Modulo per la presentazione delle osservazioni per i piani/programmi/progetti
sottoposti a procedimenti di valutazione ambientale di competenza statale

ID: Codice procedura13034

**“Progetto di un nuovo parco eolico, denominato "Energia Sorano",
costituito da n.8 aerogeneratori, ciascuno di potenza nominale pari a 6,2
MW, per una potenza complessiva di 43,4 MW da realizzarsi nel comune di
Sorano (GR) e relative opere di connessione”**

Analisi delle Pale Eoliche in Progetto ed Esistenti

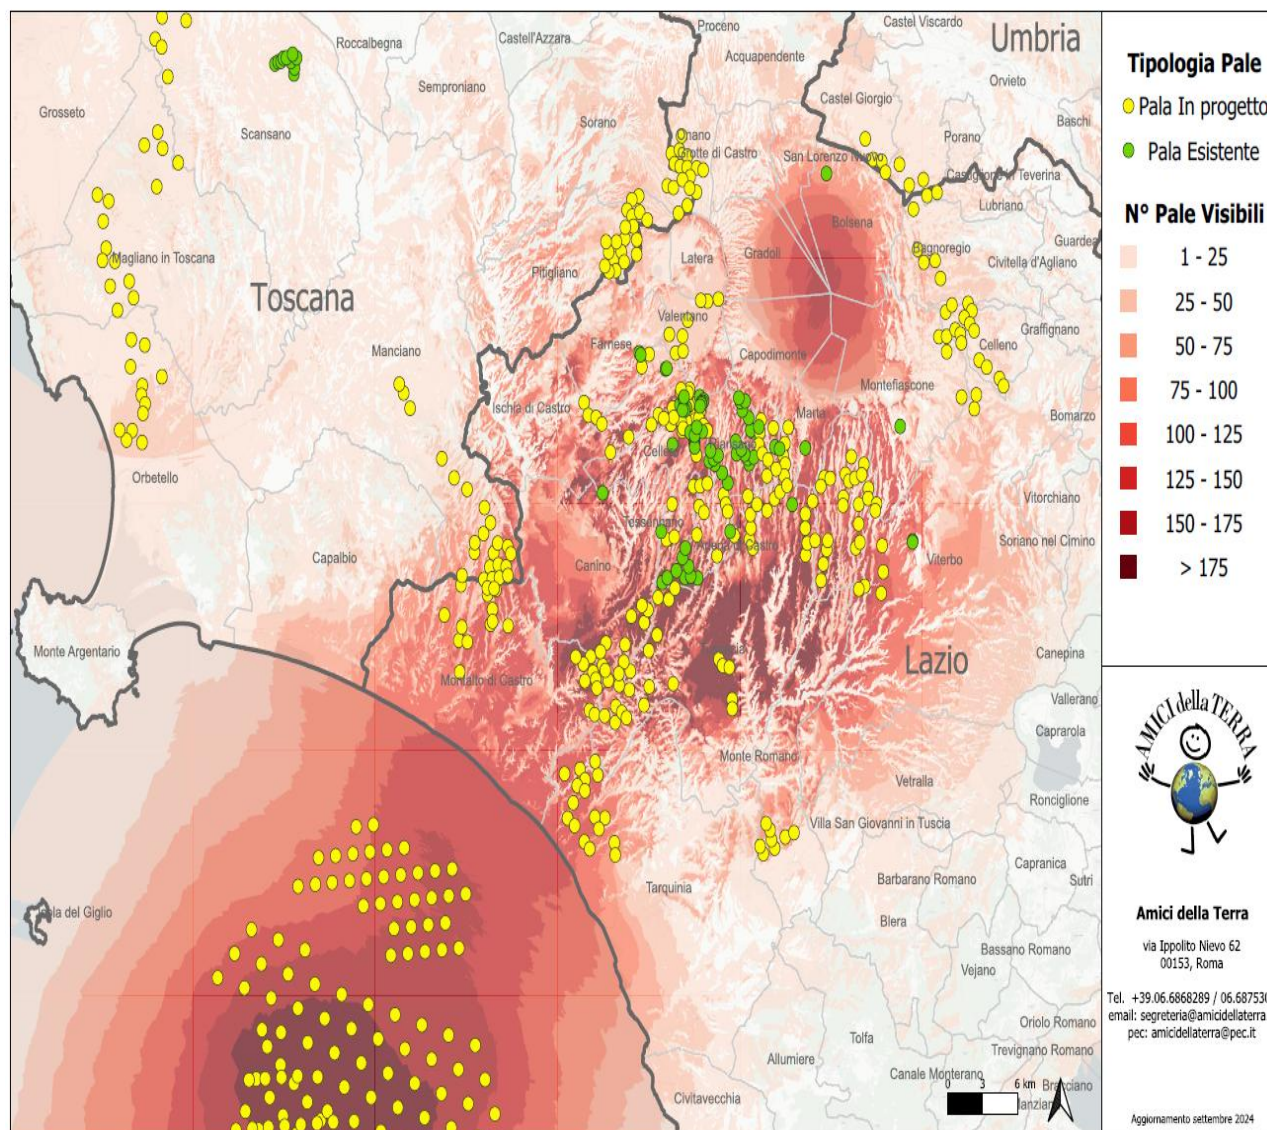
In questa elaborazione sono visibili **621** pale, di cui **540** in progetto e **79** esistenti. Del totale, **7** ricadono in Umbria, **92** in Toscana e **522** nel Lazio.

Le **540** pale in progetto sono suddivise in **42** progetti, **1** in Umbria, **8** in Toscana e **33** nel Lazio.

Delle **218** pale off-shore previste al largo di Tarquinia, solamente **92** sono visibili in questa elaborazione. Le restanti sono poco più a Sud.

Se agli impianti eolici rappresentati qui sopra che non comprendono sia l'impianto eolico Pitigliano di 20 pale e le altre 14 pale del progetto eolico Pian di Morrano – La Rotta e neanche gli 8 aerogeneratori di “Energia Sorano” ad essi si aggiungono le migliaia di ettari (7000 fin’ora) di territorio occupato dagli impianti fotovoltaici e agrivoltaici e dalle altre tipologie di impianti, appare chiaro il numero spropositato degli impianti FER nella bassa toscana e nella Toscana.

Cartografia della Rete Ecologica Natura 2000 tratta dall' "Ambito 20 Bassa Maremma e ripiani tufacei" del PIT Toscana.

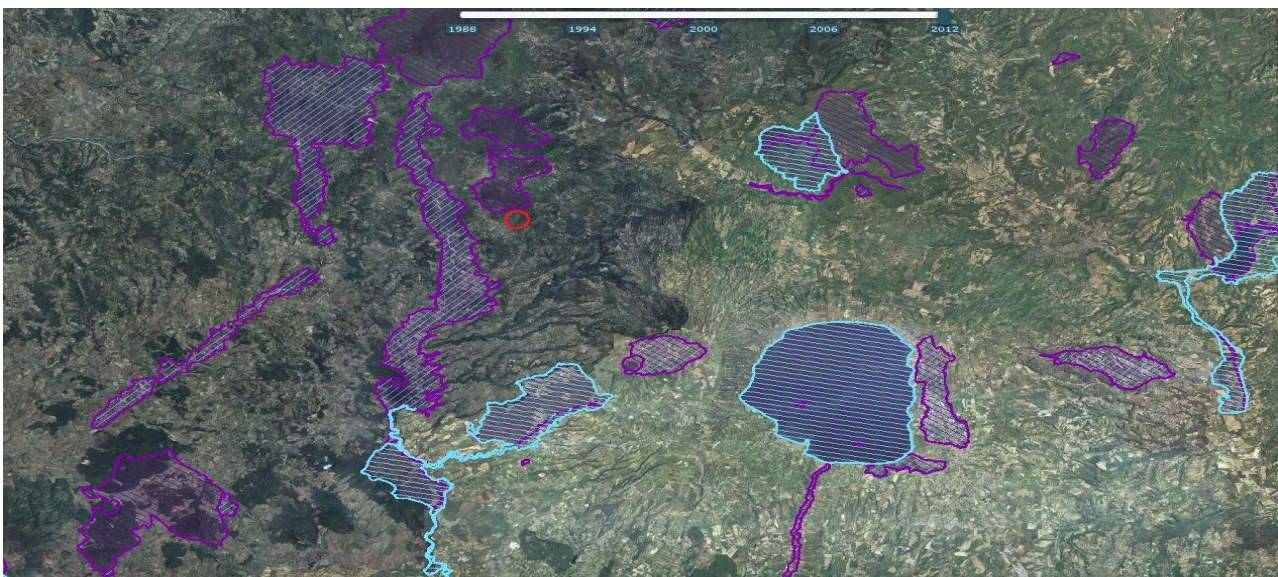
Dalla cartografia estratta dal PIT della Regione Toscana, Ambito 20 "Bassa Maremma e ripiani tufacei" riprodotta nella pagine seguente, si evince chiaramente che l'impianto eolico Energia Sorano è fortemente in pattante sulla Rete Ecologica europea "Natura 2000" senza contare che oltre ai siti e ai corridoi ecologici regionali si verrebbe a trovare anche ad interferire pesantemente con la direttrice di connettività ecologica interregionale che vede interessate le ZPS nonchè IBA di Selva del Lamone e Monti di Castro e il Lago di Bolsena, la Zps Caldera di Latera ed altri. Impatti che verrebbero aumentati dalla notevole taglia degli aerogeneratori progettati inoltre ad un'altitudine di 830-950 metri.

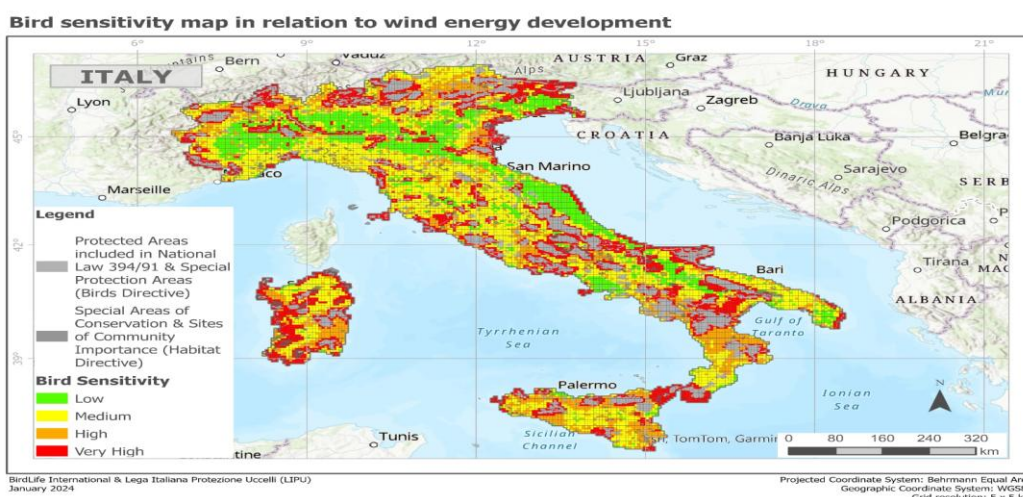
La mappa elaborata dalla LIPU di cui si riproduce anche un particolare è a ulteriore autorevole riprova che l'assenza di interferenze con i siti della Rete Natura 2000 sostenuta dalla proponente è profondamente errata. Infatti dal particolare della mappa, riportato qui sotto, se confrontato con i colori della legenda della mappa completa si evince facilmente che la zona in cui si verrebbe ad insediare l'impianto industriale è a media (giallo), alta (arancione) e veramente alta sensibilità (rosso) per l'avifauna.

Il cerchio blu nell'immagine indica la zona in cui ricadrebbe l'impianto eolico industriale "Energia Sorano".

OSSERVAZIONE 9. Vincolo idrogeologico.

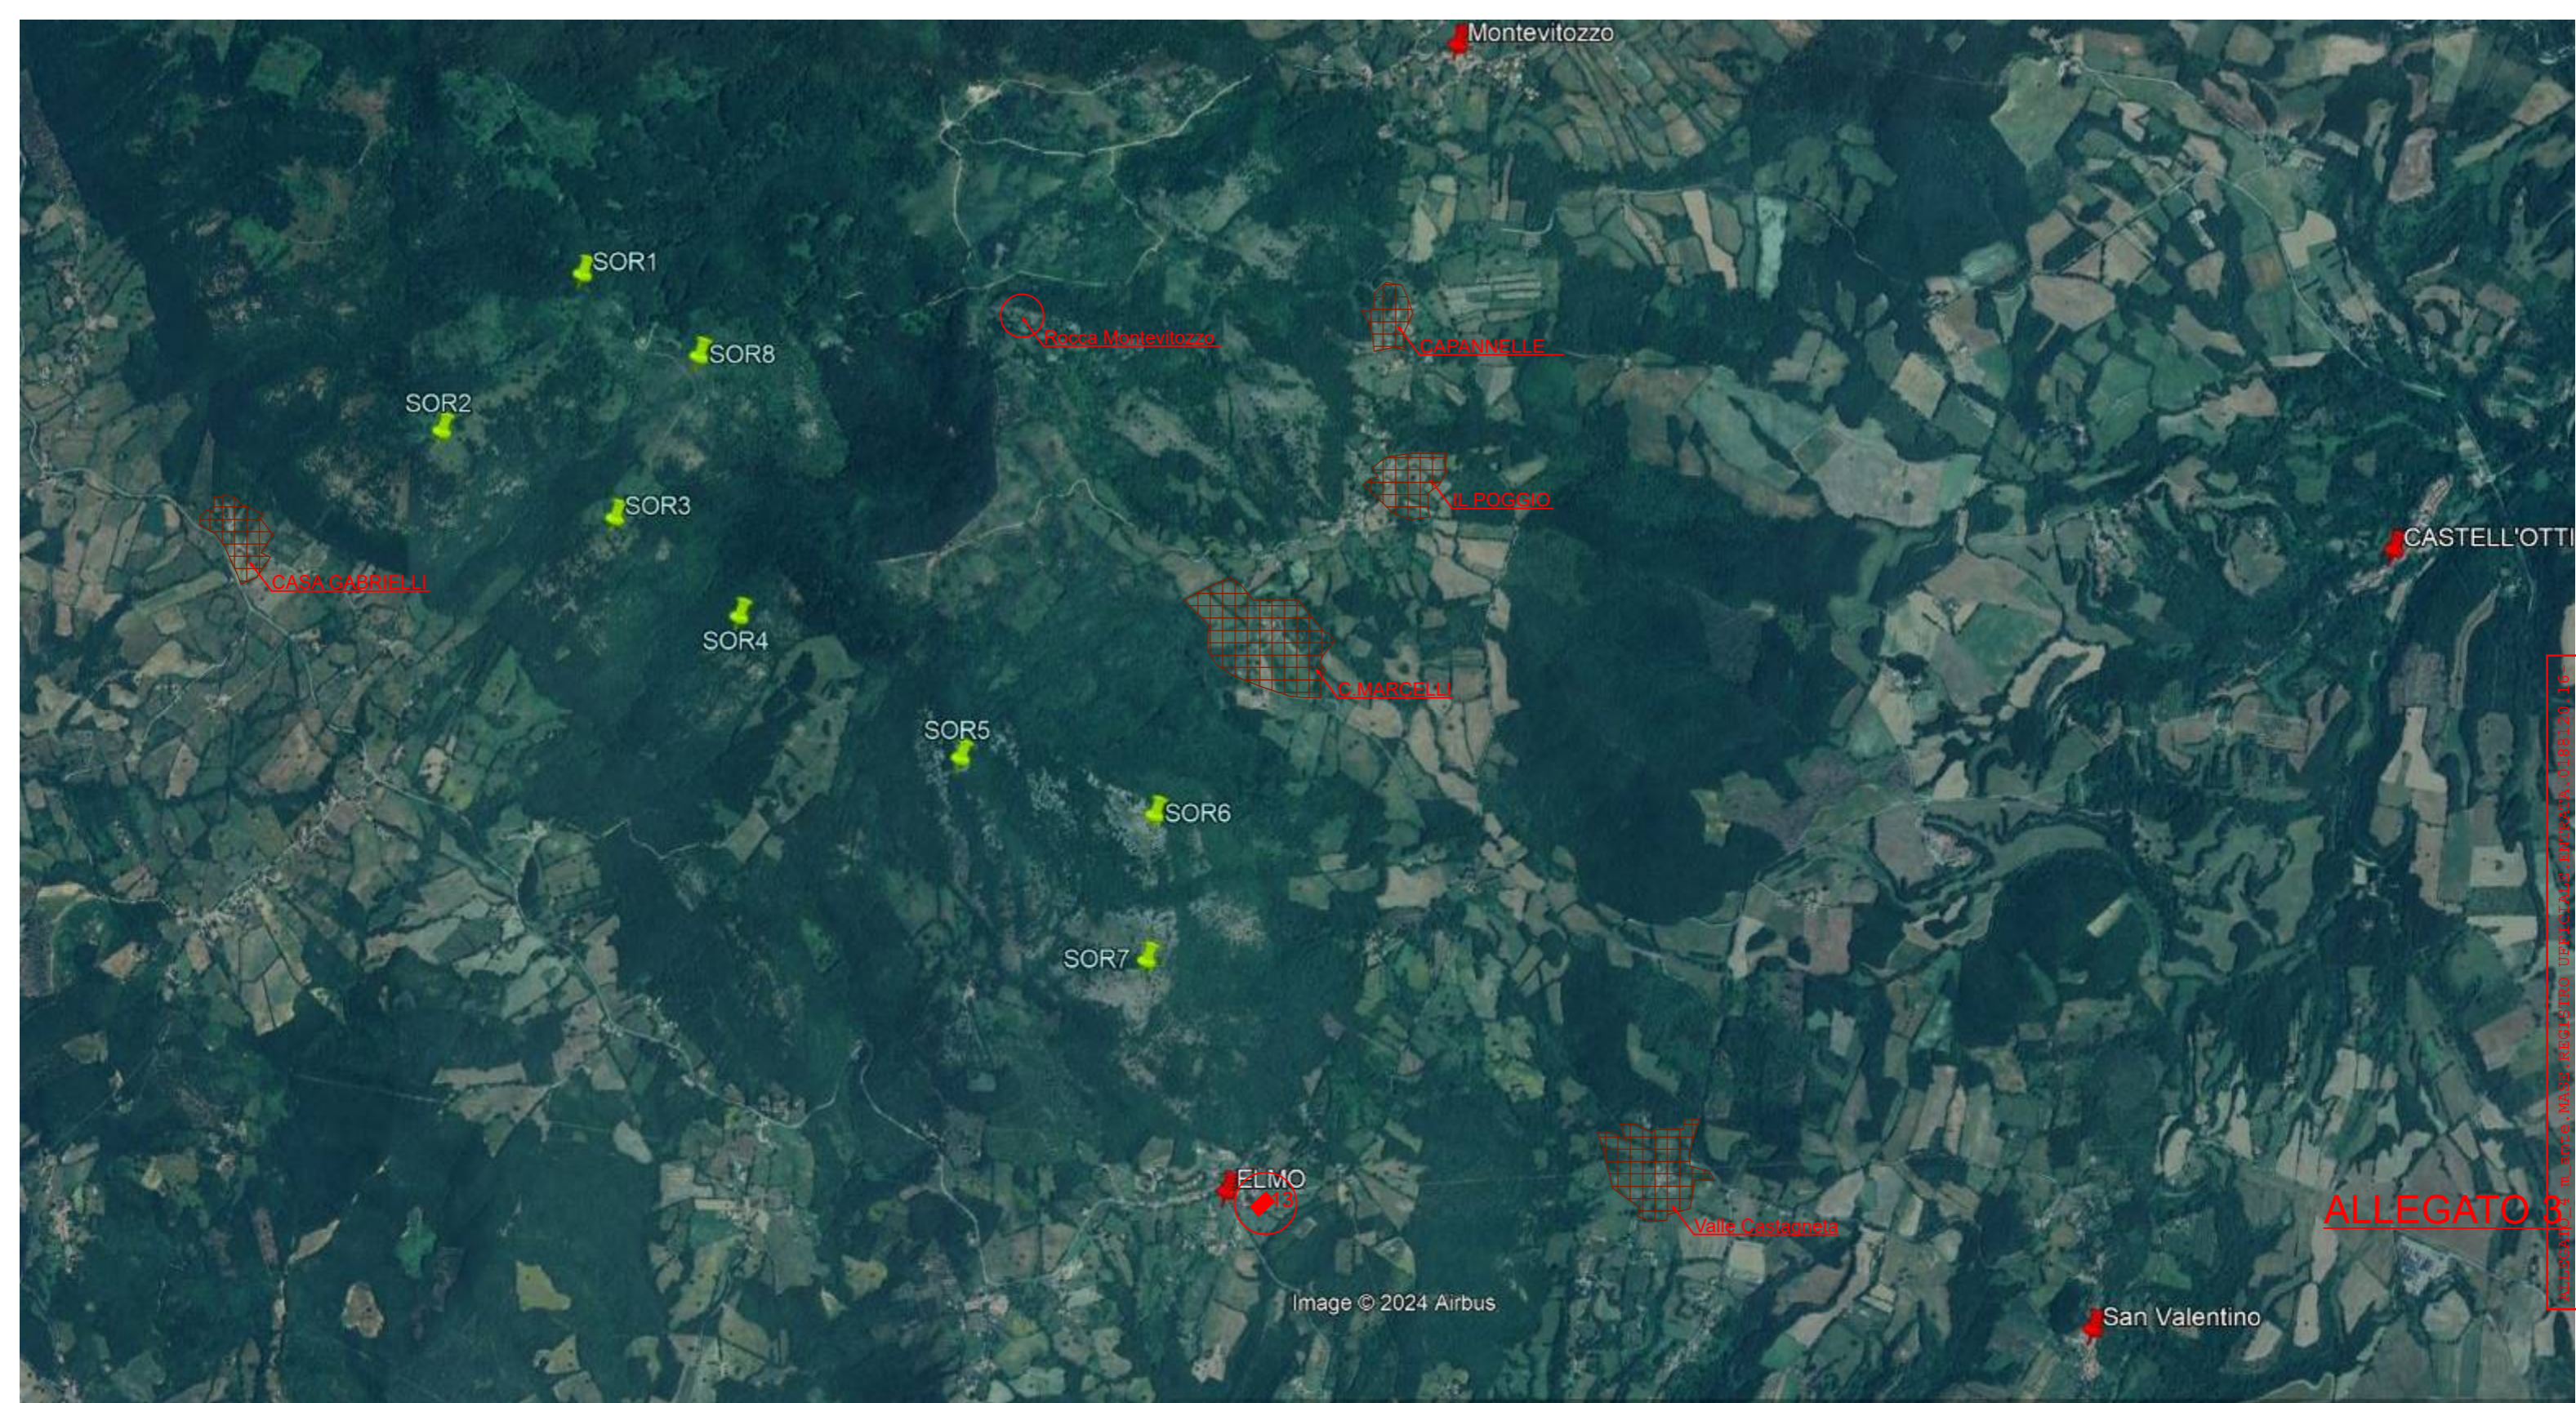
Il progetto insiste su un'area vincolata dal 1923 per protezione idrogeologica, con rischi legati a interventi sul terreno come disboscamenti e scavi.

Gran parte delle opere in progetto cade in area riconosciuta a protezione idrogeologica sin dall'R.D. 3267 del 1923, confermata come area boscata nel 2016 e con DCR 93/2018 con conseguente vincolo idrogeologico. Il Vincolo idrogeologico sottopone a tutela le aree territoriali che per effetto di interventi quali, ad esempio, disboscamenti o movimenti di terreno, scavi per plinti, allargamenti dei tratturi possono, con danno pubblico subire denudazioni, perdere la stabilità o turbare il regime delle acque).

Si vuole inoltre evidenziare che l'area è ricca di doline puntuali e areali (dati cartografia Geoscopia) che potenzialmente possono costituire un rischio per la sicurezza del cantiere e della struttura quando fosse operativa.

ALLEGATO 3

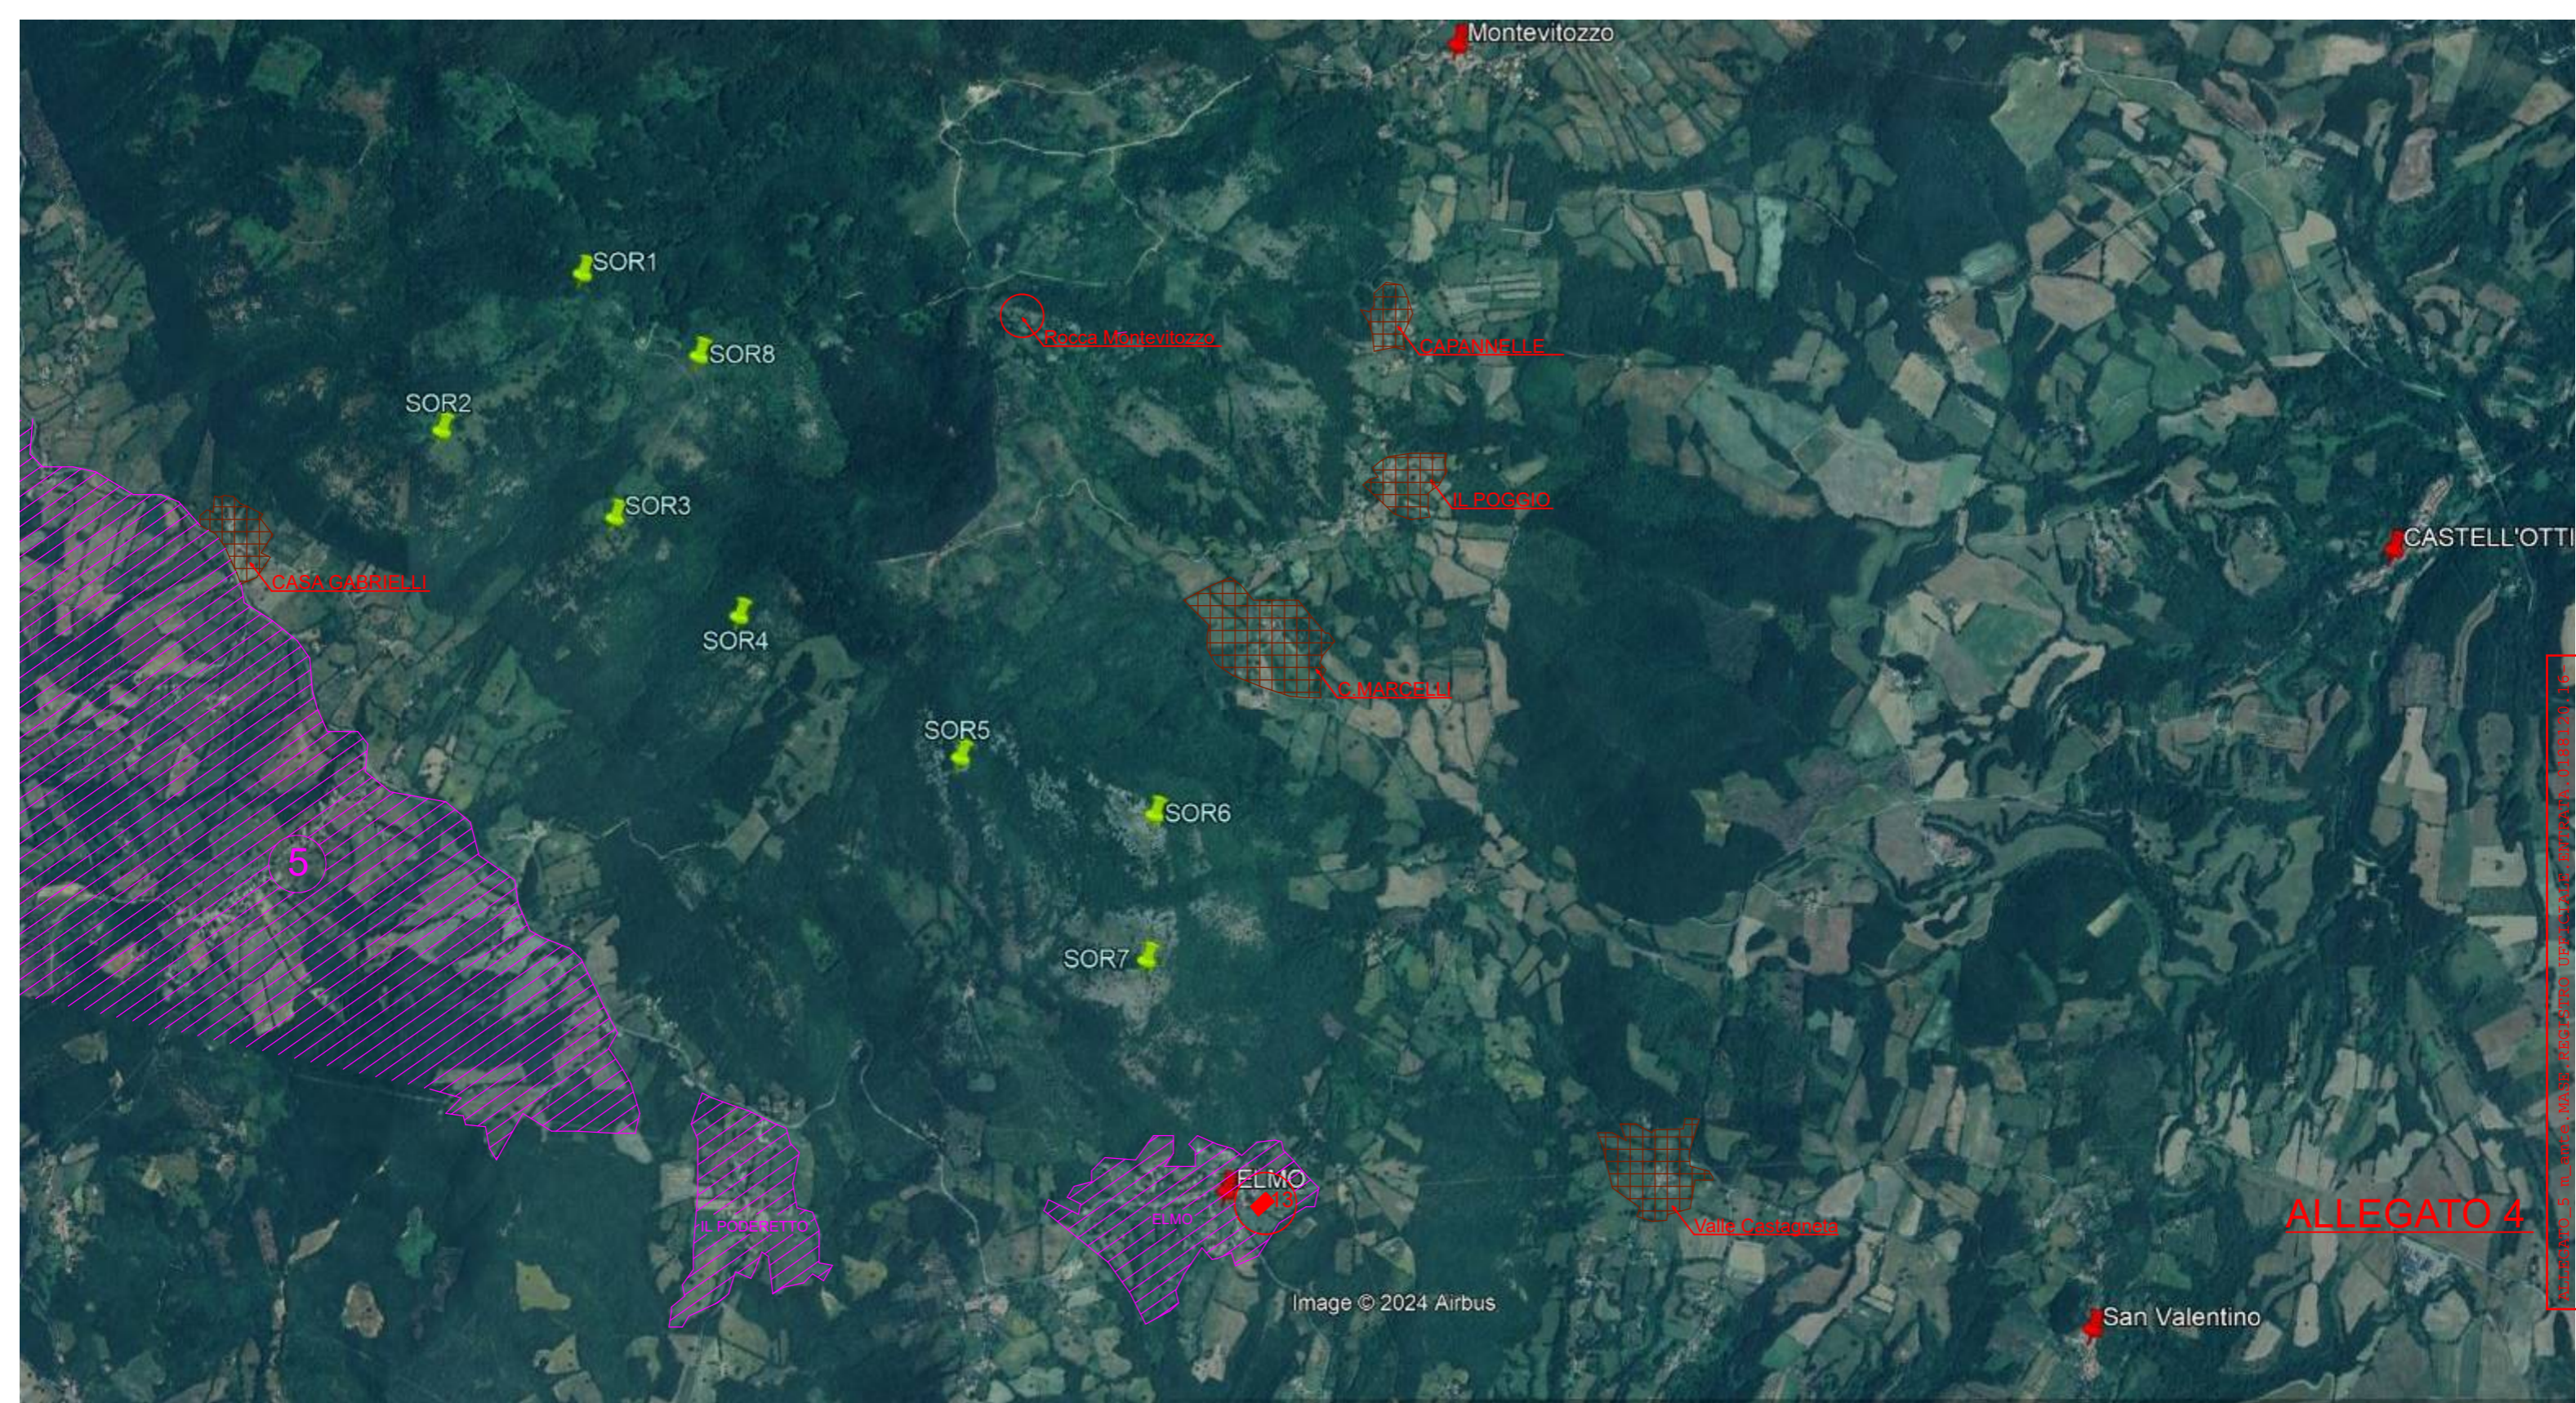
Eolico SORANO	Pertinenza Paesagg.del Centro Storico e del nucleo rurale compresi edifici di valore archit.paesaggistico e/o storico-culturale (Distanze in mt.)						
	CASA GABRIELLI	CASALE MARCELLI	IL POGGIO	CAPANNELLE	VALLE CASTAGNETA	Compl. Parrocc. San Giovanni Battista Decollato 13	ROCCA DI MONTEVITOZZO
SOR.1	1.400	2.500	////	2.900	////	////	1.650
SOR.2	700	2.800	////	////	////	////	2.200
SOR.3	1.200	2.100	2.700	2.800	////	////	1.700
SOR.4	1.700	1.600	2.300	2.600	////	2.800	1.600
SOR.5	2.600	1.000	1.800	2.300	2.700	1.900	1.700
SOR.6	////	900	1.500	2.000	2.000	1.400	1.900
SOR.7	////	1.400	2.000	2.600	1.800	900	2.400
SOR.8	1.700	2.000	2.500	2.500	////	////	1.200

Eolico SORANO	Ambiti Territoriali con Specifiche limitazioni (Distanze in mt.)		
	⑤	IL PODERETTO	ELMO
SOR.1 📍	1.600	2.950	////
SOR.2 📍	800	2.600	////
SOR.3 📍	1.200	2.000	2.900
SOR.4 📍	1.300	1.800	2.400
SOR.5 📍	1.600	1.400	1.500
SOR.6 📍	2.100	1.700	1.100
SOR.7 📍	1.900	1.400	600
SOR.8 📍	1.800	2.600	////
